改善説明図

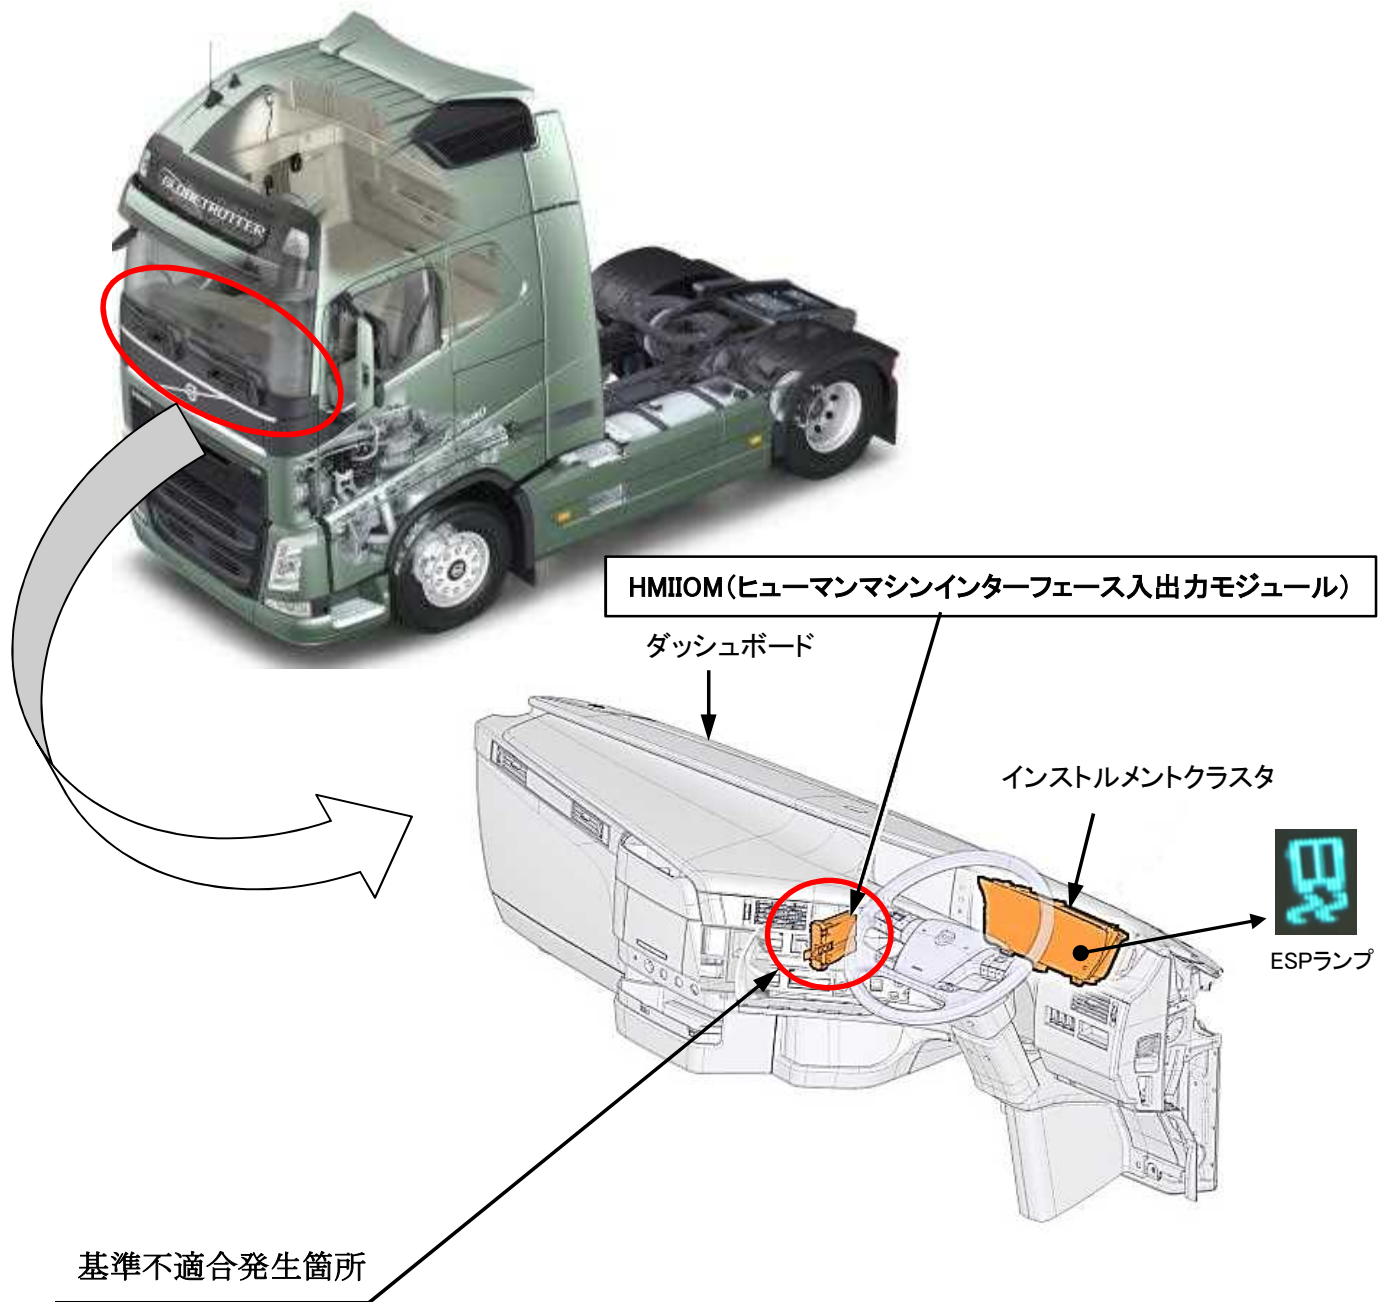
大型トラックのEVSC（車両安定制御装置）装着車において、ESP（横滑り防止装置）のパラメータ設定（警告灯表示機能）が不適切なため、本装置の性能要件であるESP作動時のESPランプ点滅及び故障時のESPランプ点灯の警告表示をしないものがある。そのため、警告表示が保安基準第12条 細目告示第15条（協定規則第13号第11改訂版）に適合しないおそれがある。

なお、制動装置及びESPは正常に作動するため機能上に問題はない。

全車両、ESPのパラメータ(警告灯表示機能)を再設定する。

識別：運転席ドア開口部のドアストライカー部に、黄色又は白色ペイントを塗布する。
